## 糾 正 案 文

壹、被糾正機關：交通部、交通部臺灣區國道新建工程局、桃園國際機場股份有限公司。

貳、案由：桃園國際機場於105年6月2日發生史上最嚴重淹水事件，影響班機超過200架次、旅客超過3萬人，第二航廈行李轉盤及其地下室美食街皆遭受淹水及停電災情。除行政院公共工程委員會指出2點致災原因外，桃園國際機場自啟用後，顯有重視擴建運量設施、輕忽基礎建設同步更新，致使航廈漏水、淹水或水管破裂情事屢登媒體版面；且號稱我國國門之桃園國際機場，其防洪頻率竟僅與縣（市）管區域排水相同，排水幹線亦未訂有維管規定；其他另有竣工原始圖資交接不清、航廈51座防水閘門無啟閉制度、機場設置有2千多支監視器，卻無法及時監看防水閘門未關而致0602淹水事件、機場內工程管理不當、未有巡檢規定等等缺失，有失國際機場應有之管理水準。交通部、交通部臺灣區國道新建工程局、桃園國際機場股份有限公司均有違失，爰依法提案糾正。

圖8 WC滑行道遷建及雙線化工程工區分布圖

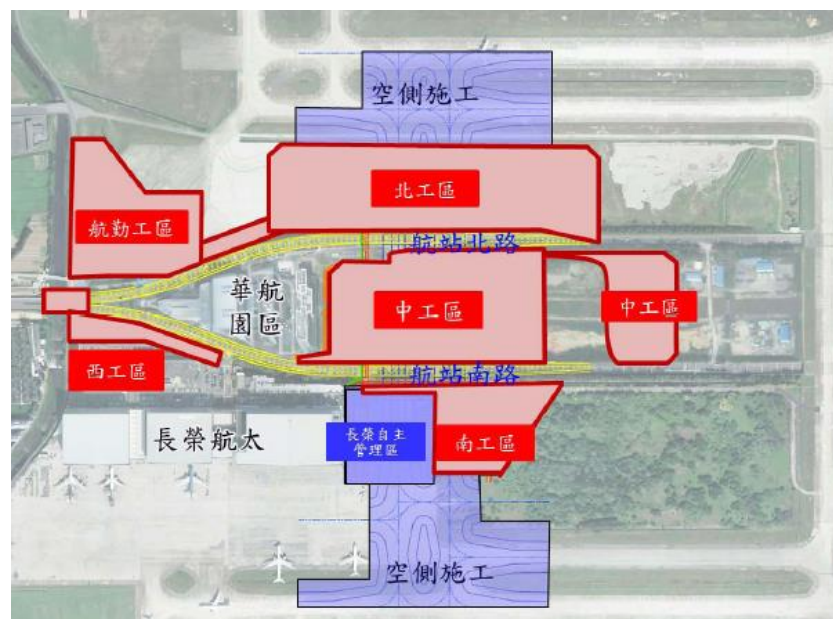
(一)交通部為配合第三航廈站區規劃配置，將既有WC滑行道遷建西移740公尺，並擴建雙線化，於103年1月24日指示<sup>11</sup>，由國工局代為辦理WC滑行道遷建及雙線化工程，該工程土建標於104年11月20日開工，設計監造廠商為台灣世曦工程顧問股份有限公司，施工廠商為泛亞公司，契約金額為26億2,080萬元，施工之工區分為西工區、南工區、北工區、中工區、航勤工區等5座獨立互不干擾之工區同時進行（如圖8）。

(三)國工局表示，本案係承商在未陳報監造單位及該局同意情形下，將西工區C007箱涵開挖之卵礫石運至工區外之3孔箱涵上游側堆置卵礫石包阻水，並將上游既有水路改道，以輔助下游C007箱涵臨時抽排水施工之方式，經查承商原提報奉准之計畫內容，係於工區內設置抽水機以將地表逕流排除，並非將上游水路改道並排入其他水系，承商變更施作方式，未依規定提送修正計畫內容，即自行派員封堵水路，為本次事件無法事先察覺之主要原因。另據該局於105年10月5日約詢資料表示，有關土石方在

工區內之搬運、或工區間之移運，則屬承商施工需求臨時堆置、或近運利用，其運送過程，因未涉及工區內土石方總數量之異動，依契約規定及一般慣例係由承商自主管理，105年5月間，承商正進行西工區C007排水箱涵施工，故將開挖土石方運送至南工區暫時堆置，爰未要求承商填列「營建土石方運輸日報表（QSP-75105-04）」。

(四)綜上，國工局主辦WC滑行道遷建及雙線化工程，定頒「營建土石方處理作業要點」，並使承包廠商依規定執行，惟桃園國際機場內獨立各工區之土方運行無相關機制可稽，肇致難以查核施工廠商將土方運至工區外或獨立之另一工區處置，顯有疏失。
